**Avis de la Mission Régionale d'Autorité environnementale
Nouvelle-Aquitaine
sur le projet de parc éolien de la Sabline dans les communes de
Villiers-le-Roux et de La Magdeleine (16)**

AVIS NA-2026-019919/GunEnv

Localisation du projet : Communes de Villiers-le-Roux et de La Magdeleine (16)
Maître d'ouvrage : Société H2Air
Avis émis à la demande de l'Autorité décisionnaire : Préfet de la Charente
En date du : date de saisine
Dans le cadre de la procédure d'autorisation : 23/06/2026
L'Agence régionale de santé et le Préfet de département au titre de ses attributions dans le domaine de l'environnement ayant été consultés.

Extrait du dossier – Plan cadastral des éoliennes p.26

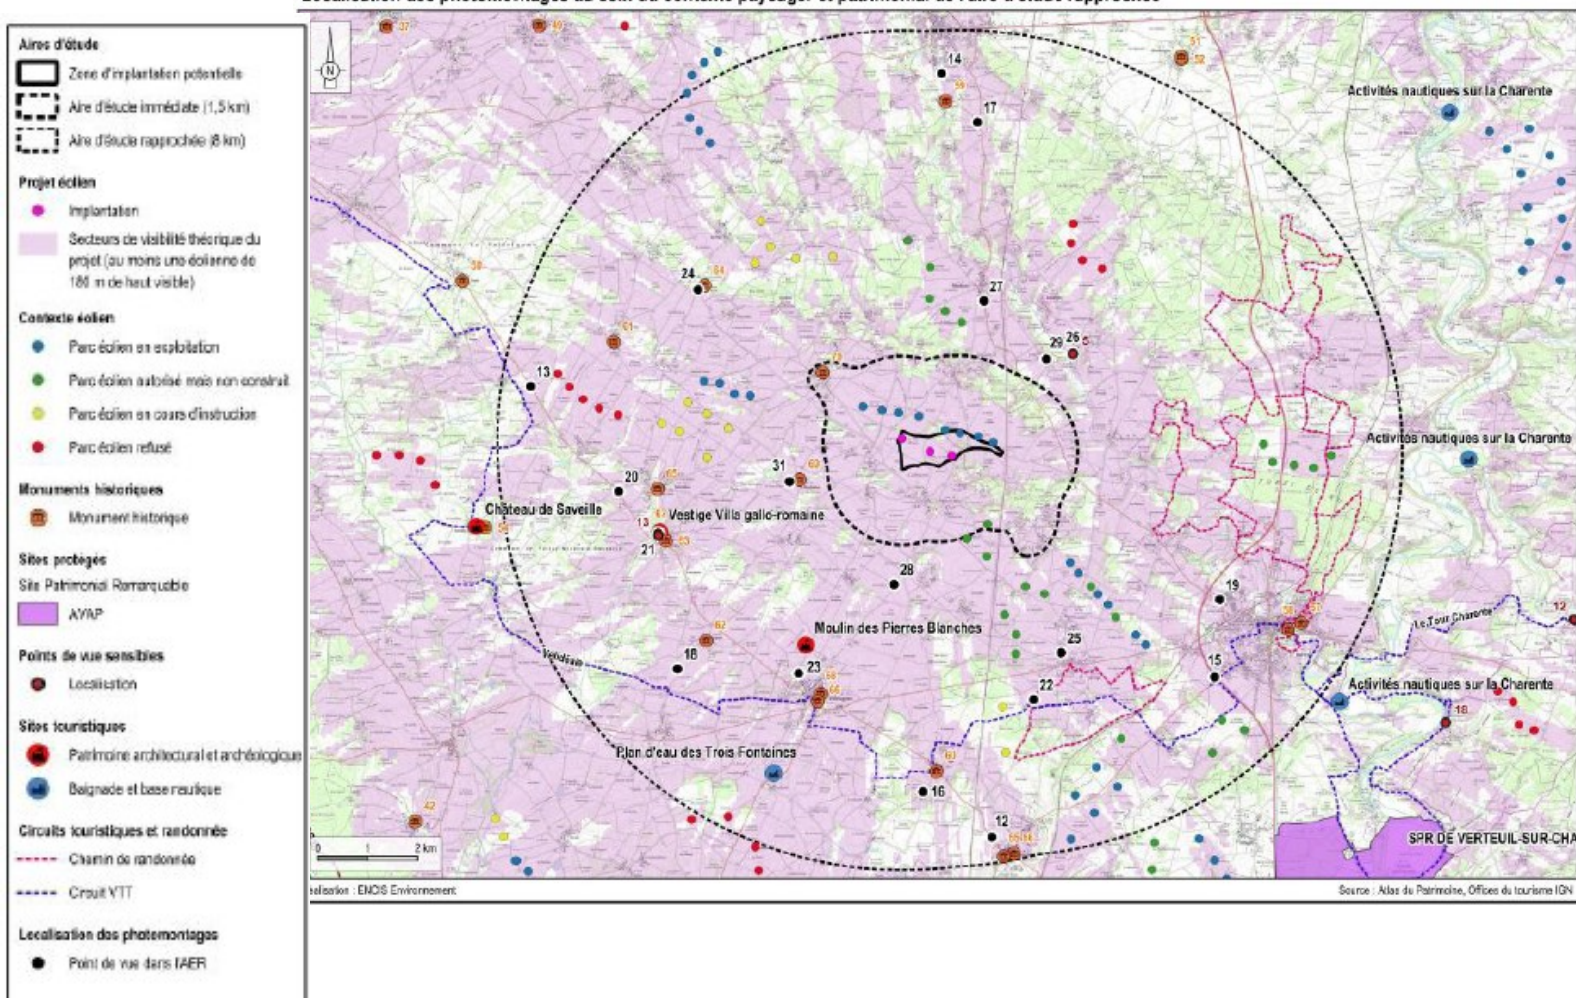
La MRAe recommande d'identifier les enjeux environnementaux liés aux opérations de raccordement et de démontrer la maîtrise de leurs impacts environnementaux.

En lien avec le gestionnaire de réseau, il est attendu que l'étude d'impact du projet de production d'énergie précise les solutions de raccordement possibles au réseau et identifie les enjeux environnementaux (traversée de cours d'eau, zones humides), afin de retenir le tracé du raccordement de moindre impact.

Carte des enjeux liés aux chiroptères_ extrait de l'étude d'impact p.103

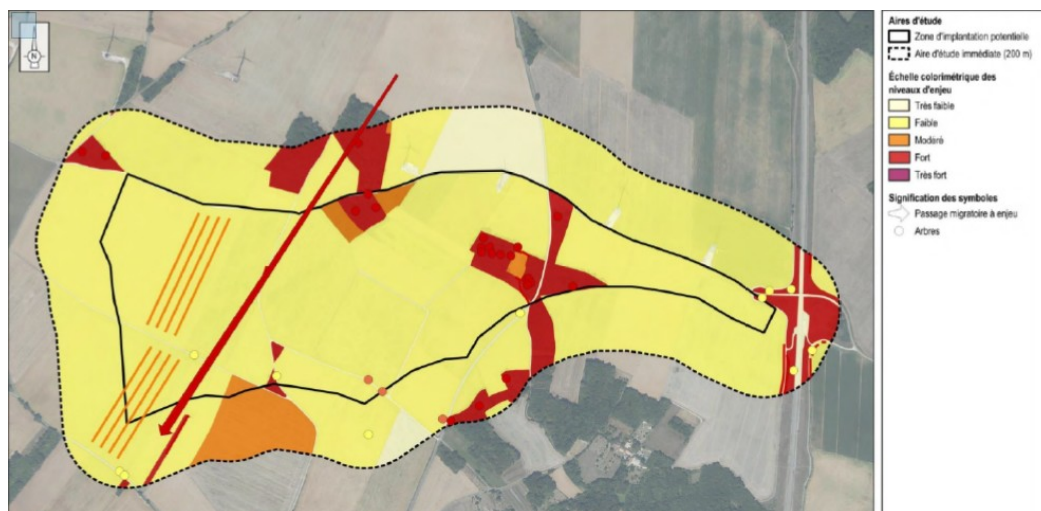
Concernant les chiroptères, l'éolienne E2 est implantée à une distance entre le bout de pale et une structure arborée à 93 mètres, distance inférieure à la recommandation minimale de 200 m.

La MRAe recommande que le porteur de projet justifie de manière argumentée l'impossibilité de respecter les distances de référence préconisées pour la protection des chiroptères ou qu'il propose une alternative pour l'implantation de l'éolienne E2, des mesures compensatoires adaptées, proportionnées aux enjeux identifiés et conformes aux exigences réglementaires en vigueur.
